**AVIS RELATIF À LA PROTECTION
CONTRE LES EVENTUELS EFFETS NOCIFS ET NUISANCES
PROVOQUÉS PAR LES RAYONNEMENTS NON IONISANTS
GÉNÉRÉS PAR DES ANTENNES ÉMETTRICES STATIONNAIRES**

Commune : CHARLEROI - Exploitant : PROXIMUS

Référence exploitant : 71QLG_01

Rapport n° 4319 / 2023

Figure 1 : Vue en plan des lieux de séjour et des points de contrôle

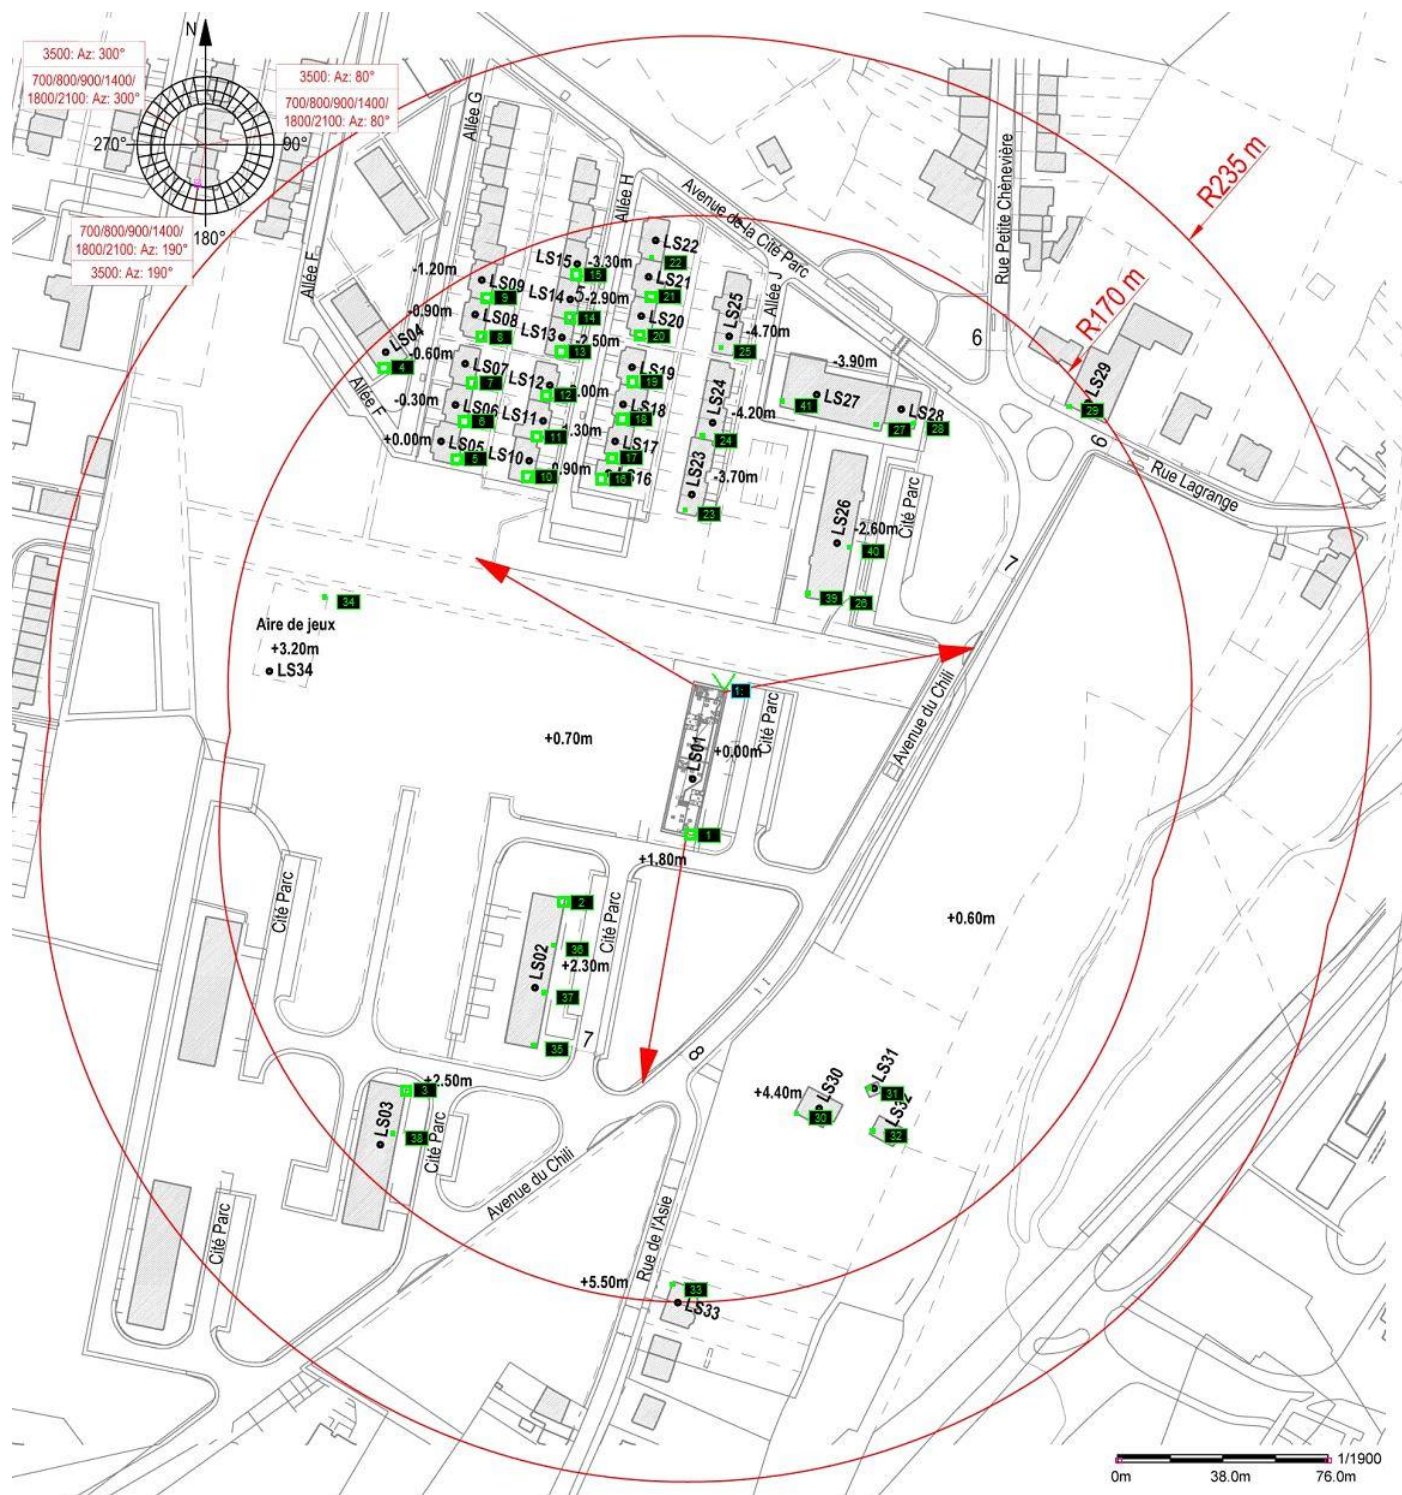
Les fréquences d'émission, la puissance rayonnée par chacune des antennes et leur gain permettent de déterminer le rayon de la zone à analyser. Tout dépassement de la limite par installation est exclu en dehors de cette zone. Le tableau 2 reprend les 35 LS² pour lesquels l'indice d'exposition est le plus élevé. Les différentes colonnes indiquent :

- le numéro du point de contrôle repris sur un des plans de la figure 1;
- le numéro du LS dans lequel se trouve le point de contrôle de la 1^{ère} colonne ;
- l'atténuation d'obstacle prise en compte pour le calcul de l'indice d'exposition dans le LS ;
- le résultat du calcul de l'indice d'exposition.

En ce qui concerne les antennes de l'installation mentionnées dans le tableau 1, la distance maximale à laquelle la limite pourrait être atteinte, à l'extérieur, est égale à 130,2 m. S'il n'y a pas de LS à une distance inférieure, les antennes respectent forcément la limite d'immission.

Dans le cas des LS situés à l'intérieur des bâtiments, une atténuation d'obstacle est prise en compte et il en résulte que la distance maximale à laquelle la limite pourrait être atteinte se réduit à 92,2 m.

Les résultats de l'évaluation décrite au paragraphe 4 indiquent que les antennes émettrices stationnaires de l'installation faisant l'objet du présent avis ne produisent pas, dans un lieu de séjour, un rayonnement électromagnétique maximum supérieur aux limites fixées à l'article 4 du décret.

Figure 2 : Vue en plan des installations d'antennes dans un rayon de 300 mètres autour de l'installation faisant l'objet de la demande d'avis

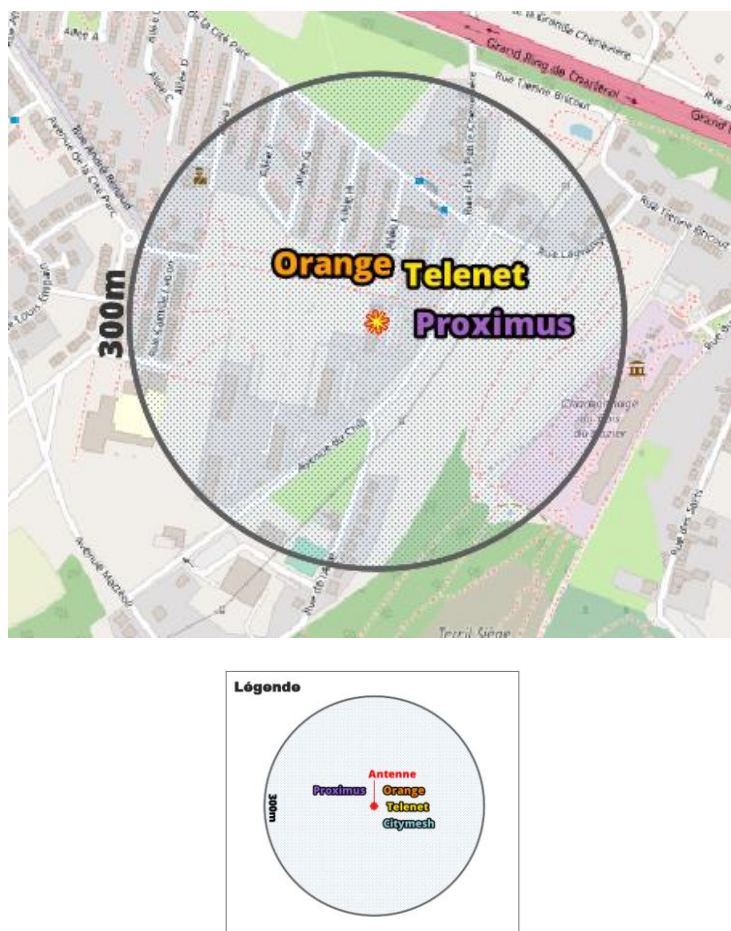
Le plan en projection verticale de la figure 2 indique la localisation des antennes actives éventuelles visées par le décret et situées dans un rayon de 300 mètres autour de l'installation référencée dans le paragraphe 2. Les données de localisation de ces antennes et les avis correspondant sont accessibles via le cadastre en ligne des antennes émettrices stationnaires⁶.

Compte tenu du nombre d'installations localisées dans la figure 2, il apparaît que l'intensité du rayonnement électromagnétique généré, dans les lieux de séjour situés à proximité de l'installation référencée dans le paragraphe 2, par l'ensemble des antennes émettrices stationnaires de l'ensemble des exploitants du même site d'antennes émettrices stationnaires respecte la limite fixée à l'article 4, § 2 du décret.
